AIRWORTHINESS DIRECTIVE

编号: CAD2013-MULT-12R7

一. 标题: 测试和更换吊钩

图1

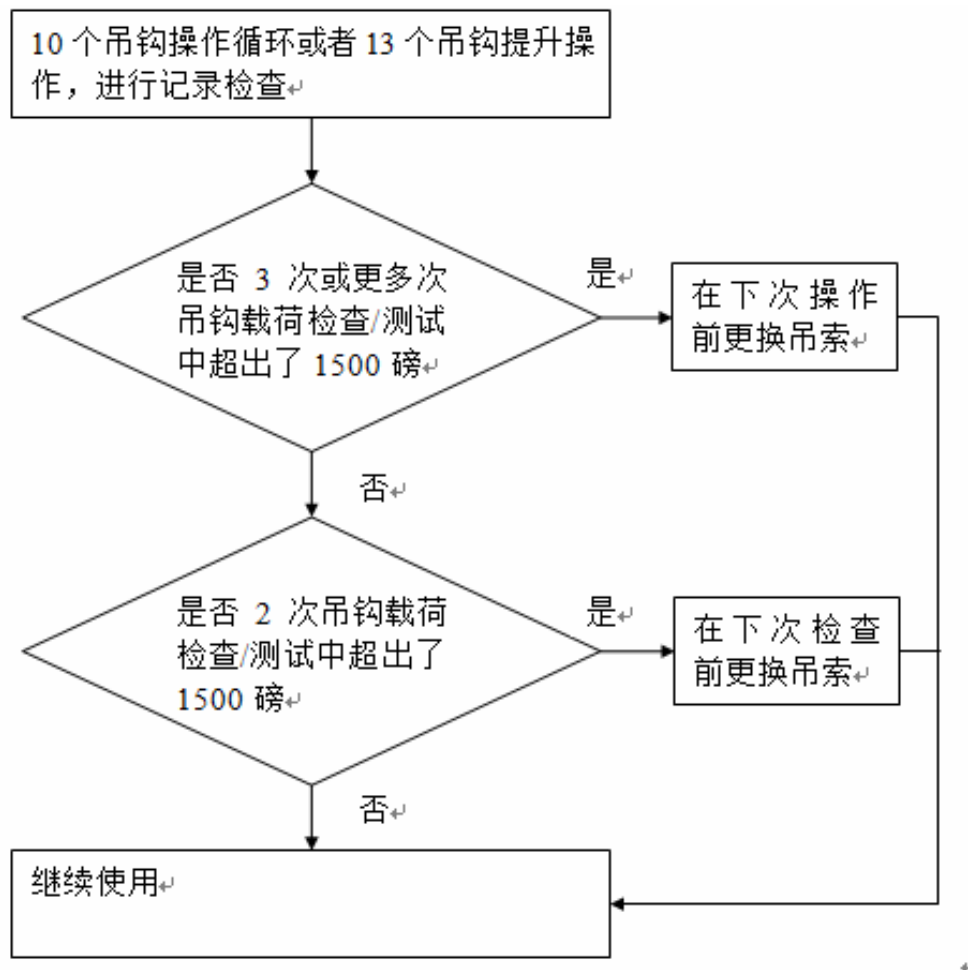
吊钩的件号（P/N）；如果安装了列在本适航指令表1中件号的Goodrich吊钩，则进行记录的检查以确定：在之前的吊钩载荷检查/测试中，吊索是否进行了680公斤（1500磅）或以上载荷测试（5次拉起的平均值）。如果在3次或更多次吊钩载荷检查/测试中超出了该最低载荷限制，则在下次吊钩操作之前，用可用吊索更换受影响的吊索。如果在2次吊钩载荷检查/测试中超出了该载荷限制，则在下次吊钩检查/测试前，用可用吊索更换受影响的吊索。对于更换吊索，参见本适航指令图1的流程。
